**AVIS RELATIF À LA PROTECTION
CONTRE LES EVENTUELS EFFETS NOCIFS ET NUISANCES
PROVOQUÉS PAR LES RAYONNEMENTS NON IONISANTS
GÉNÉRÉS PAR DES ANTENNES ÉMETTRICES STATIONNAIRES**

Commune : TINLOT - Exploitant : PROXIMUS

Référence exploitant : 85VLT_00

Rapport n° 2049 / 2024

Figure 1 : Vue en plan des lieux de séjour et des points de contrôle

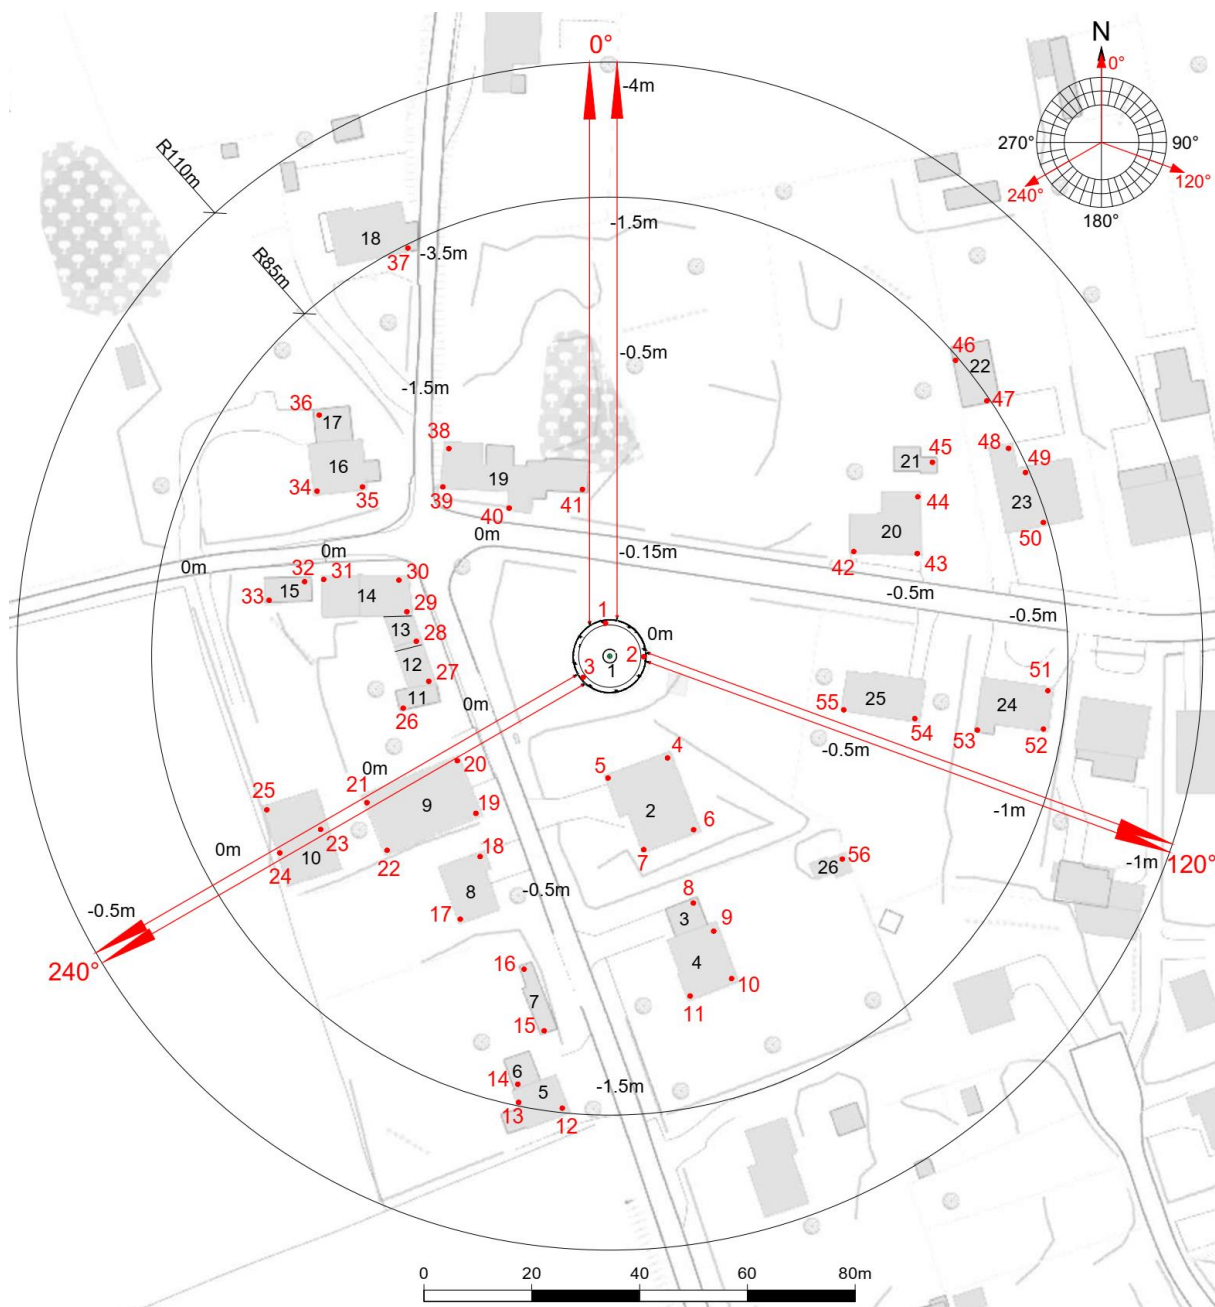
- le numéro du point de contrôle repris sur un des plans de la figure 1;
- le numéro du LS dans lequel se trouve le point de contrôle de la 1^{ère} colonne ;
- l'atténuation d'obstacle prise en compte pour le calcul de l'indice d'exposition dans le LS ;
- le résultat du calcul de l'indice d'exposition.

En ce qui concerne les antennes de l'installation mentionnées dans le tableau 1, la distance maximale à laquelle la limite pourrait être atteinte, à l'extérieur, est égale à 101,3 m. S'il n'y a pas de LS à une distance inférieure, les antennes respectent forcément la limite d'immission.

Dans le cas des LS situés à l'intérieur des bâtiments, une atténuation d'obstacle est prise en compte et il en résulte que la distance maximale à laquelle la limite pourrait être atteinte se réduit à 71,7 m.

Figure 2 : Vue en plan des installations d'antennes dans un rayon de 300 mètres autour de l'installation faisant l'objet de la demande d'avis

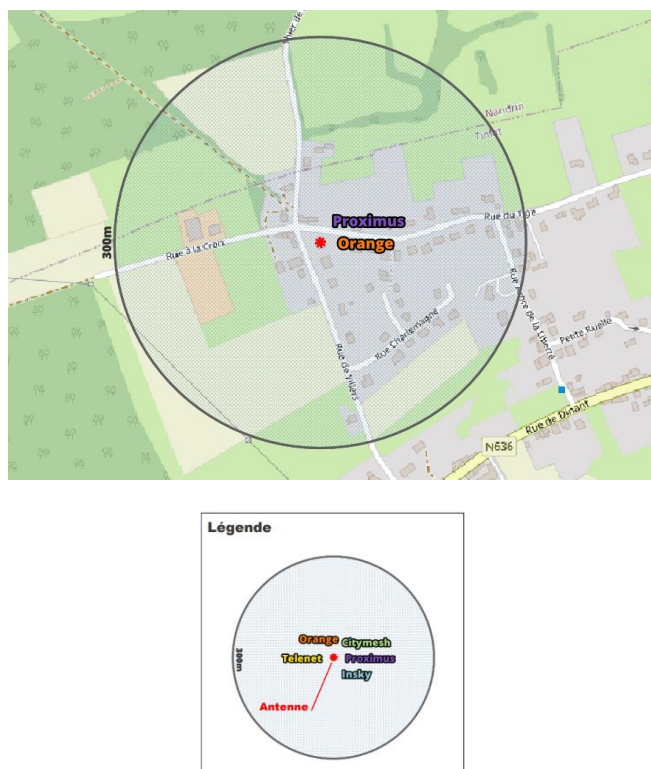
- il y a au plus 4 installations d'antennes émettrices stationnaires présentes dans la zone d'évaluation de 300 mètres de rayon représentée dans la figure 2, y inclus l'installation référencée dans le paragraphe 2 : la limite cumulative définie à l'article 4, §2 du décret est nécessairement respectée dans les lieux de séjour à l'intérieur de la zone d'évaluation de 300 mètres de rayon ;

Compte tenu des considérations ci-dessus, il apparaît que l'intensité du rayonnement électromagnétique généré, dans les lieux de séjour situés dans un rayon de 300 mètres autour de l'installation référencée dans le paragraphe 2, par l'ensemble des antennes émettrices stationnaires de l'ensemble des exploitants du même site d'antennes émettrices stationnaires respecte la limite fixée à l'article 4, § 2 du décret.
